Rapport d'analyse environnementale

Aménagement d'un barrage dans la décharge du lac Sergent

Dossier 3211-01-56

Le 24 septembre 2003

FIGURE 1 : PLAN CONCEPT DE L'OUVRAGE TIRÉ DE L'ANALYSE HYDRAULIQUE – DÉCHARGE DU LAC SERGENT (GENIUM, 2003A)

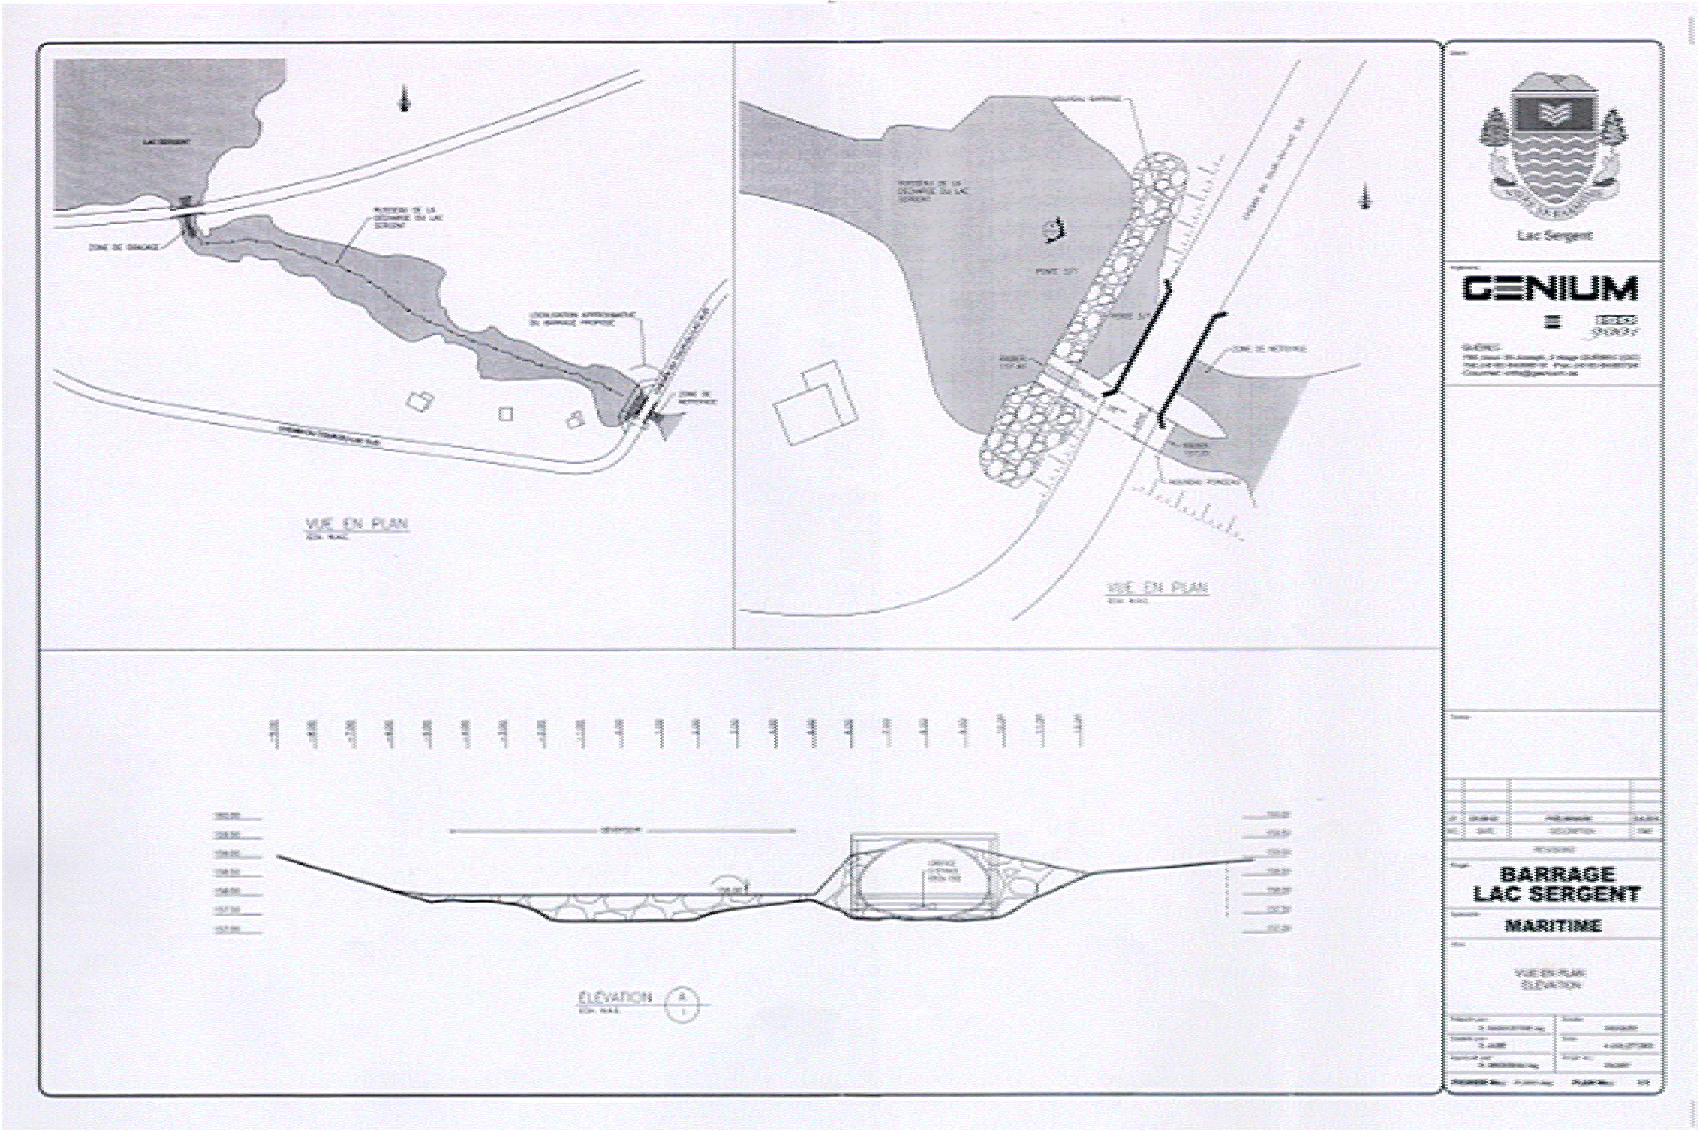
Le barrage projeté est situé dans l'exutoire du lac, un ruisseau appelé Décharge du lac Sergent, qui traverse le territoire de la Ville de Saint-Basile et se jette dans la rivière Portneuf. Le barrage est constitué d'un déversoir de 10 m de longueur et d'un ouvrage de contrôle. Le radier du réservoir est à la cote 158,0 m et il est installé à 7 m en amont du pont du chemin Tour-du-Lac Sud. Il est constitué de blocs de ciment alignés et rendu étanche par l'installation d'une membrane géotextile et un remblai en enrochement installé en pente en amont et en aval des blocs de ciment. L'ouvrage de contrôle est constitué d'un ponceau en béton armé installé à travers le chemin du côté est du pont du chemin Tour-du-Lac Sud. Ces dimensions intérieures sont de 2,5 m de largeur par 1,5 m de hauteur pour une longueur de 15 m. Le radier du ponceau est à la cote 157,4 en amont et 157,2 en aval. La section amont du ponceau est munie d'un dispositif de contrôle muni de quatre poutrelles de 15 cm de hauteur (figure 1).

d'expertise hydrique du Québec concluait, en avril 2003, que l'initiateur du projet n'avait pu démontrer de façon satisfaisante que le concept proposé puisse réduire les risques d'inondation.

Au contraire, le Centre d'expertise hydrique du Québec était d'avis qu'en sous-estimant le volume d'eau généré par les crues importantes et en surestimant la capacité de laminage du lac Sergent et la capacité d'évacuation de la décharge, le concept proposé par l'initiateur du projet risquait d'amplifier le problème des inondations printanières plutôt que de le réduire. Par ailleurs, le projet reposait sur une série d'hypothèses qui ne pouvaient être validées puisque très peu de mesures avaient été prises sur le terrain. (CEHQ, 2003).

Dans son rapport, intitulé « Analyse hydraulique – Décharge du lac Sergent », la firme Genium a refait l'analyse hydrologique et a effectué une série de mesures sur le terrain afin de produire une analyse hydraulique plus représentative de la décharge. La firme conclut que ses analyses ont permis de déterminer les améliorations nécessaires pour que le barrage puisse réduire significativement le niveau des crues printanières (Genium, 2003). Ces améliorations portent principalement sur l'amélioration de la capacité d'évacuation de la décharge par l'ajout d'une conduite traversant le chemin Tour-du-Lac Sud. Après analyse du rapport, le Centre d'expertise hydrique du Québec s'est montré satisfait des analyses et en accord avec la conclusion avancée (CEHQ, 2003b).

Lors de l'audience publique, l'initiateur a révisé sa position et a proposé d'aménager une ouverture dans une des poutrelles du barrage afin d'assurer un débit d'environ 60 l/s lorsque le niveau du lac est à la cote 158,0 m (séance du 11 novembre). Puis, dans son analyse hydrologique, la firme Genium propose d'augmenter ce débit à 150 l/s. Elle appuie sa proposition par une évaluation du débit d'étiage dans la décharge, réalisée à partir d'un jaugeage dans cette dernière dans des conditions hydrologiques avoisinant une période d'étiage (GENIUM, 2003).

À la suite des discussions avec l'initiateur du projet, ce dernier s'est engagé à positionner l'ouverture dans la première poutrelle afin d'assurer un débit sortant de 55 l/s si le niveau du lac est à la cote 157,55 m et 150 l/s lorsque le lac est la cote 158,0 m. Après consultation auprès de la FAPAQ et du MPO, nous concluons que la proposition de l'initiateur est satisfaisante sur le plan environnemental.
